Løyve til utvida bruk av avkørsel frå kommunal veg - gbnr 1/14 Flatøy

Administrativt vedtak: **Saknr: 551/21**
Tiltakshavar: Solveig Helen Sundt
Ansvarleg søker: Øistein Sandstå Jacobsen
Søknadstype: Søknad om løyve til ny avkørsle etter veglova.

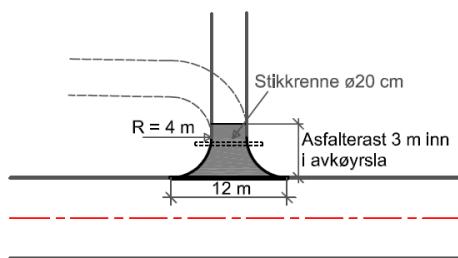
Flatøyvegen er ei communal veg som er etablert som ei eitfeltsveg med to kjøreretningar. Fartsgrense i kommuneveg følgjer av vegtrafikklova § 6 og er for tettbygde strøk sett til 50km/t. Sikstone for avkjørsler langs veg er ihht vegnormal N 100 satt til 4 x 45 meter

Avkjørsle er ikkje vist med svingradius. Svingradius for avkjørsler frå offentleg veg er ihht til forskrift om «alminnelige regler om bygging og vedlikehold av avkjørsler fra offentlig veg» pkt. 4 .3. ledd satt til minimum 4 meter.

- Svingradius i avkjørsle vert sett til $R = 4$ meter.
- Det skal etablerast snuareal på eigen grunn slik at ein unngår rygging ut i og inn i frå kommunal veg.
- Under avkjørsle skal det leggast ned dreneringsrør med ei indre diameter på 200 mm. Dreneringsrør skal leggast slik at overvatn i frå communal veggført får fritt løp inn og ut av røret. Kommunalt grøfteareal skal oppretthaldast langs heile eigedomsgrensa.
